改善箇所説明図

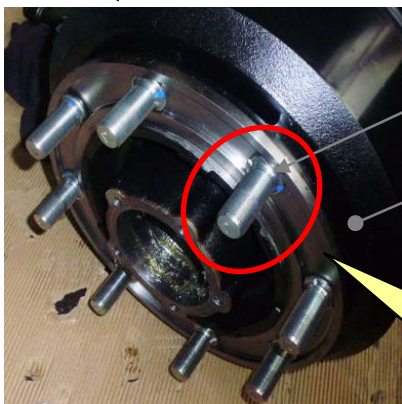
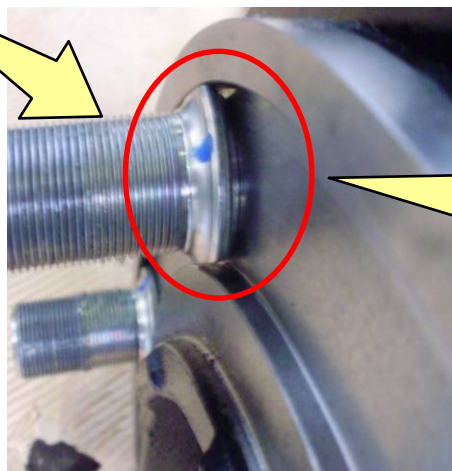
基準不適合発生箇所

不具合状況

ホイールボルトを固定するドラムナットの加工が不適切なため、ホイールナット締め付け時、または走行中の振動により、ねじ山が破損するものがある。そのため、そのままの状態で使用を続けると、ホイールナットに緩みが生じ、最悪の場合、脱輪に至るおそれがある。

改善措置の内容

全車両、ドラムナットを良品に交換するとともに、ホイールボルトを新品に交換する。

注 : □ は、交換部品を示す。
